AVD.		GRUPP
P	4	41
BETR.	NR	
Koppling 240	5	
	DATUM	
	Sept 75

Service meddelande

Isolering av kopplingsvajer 240 B20, B21

1. Justermutter
2. Gummibussning
3. Gummiklots
4. Låsbricka

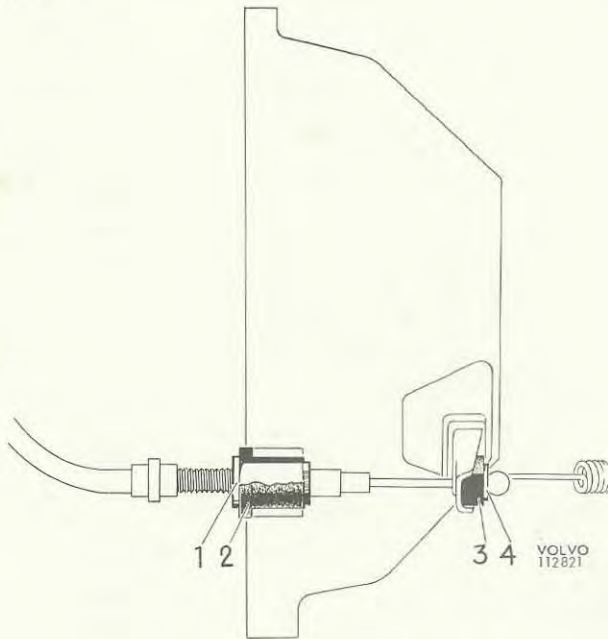
För att isolera kopplingsvajern från koppling och kopplingshus har isoleringsdetaljer tagits fram. Dessa har införts i vår produktion från nedanstående chassinummer:

Justermutter och gummibussning ersätter den tidigare justermuttern. Isolationsklotsen placeras i gaffeln efter att ha trätts över kulan på vajern.

Vid byte av vajer används 1228 912 - 0 som är komplett med mutter och bussning.

Justermutter (1)	1 st	1228 913 - 8
Gummibussning (2)	1 st	1228 901 - 3
Gummiklots (3)	1 st	1228 902 - 1
Låsbricka (4)	1 st	1228 903 - 9

Konsol för motorkudde

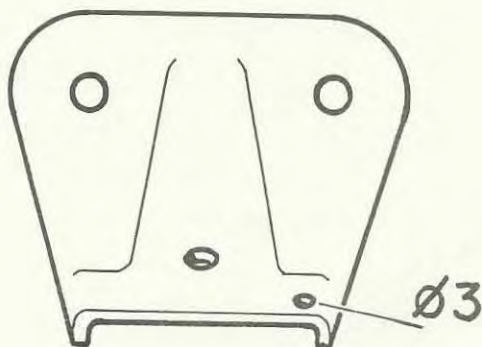
För att förhindra att kopplingsgaffeln vibrerar i urtrampningslagret har en ny retur fjäder införts i vår produktion. Denna är något kortare än tidigare och har något högre fjäderkraft. För att ytterligare öka inspänningen kan ett hål $\varnothing 3$ mm borraras i konsolen för växellådsupphängningen och fjäderns infästning flyttas dit. Vid borrningen ses till att gummikudden ej skadas.

Den nya fjädern har detaljnummer 1228 794 - 2. Den är införd från och med nedanstående chassinummer
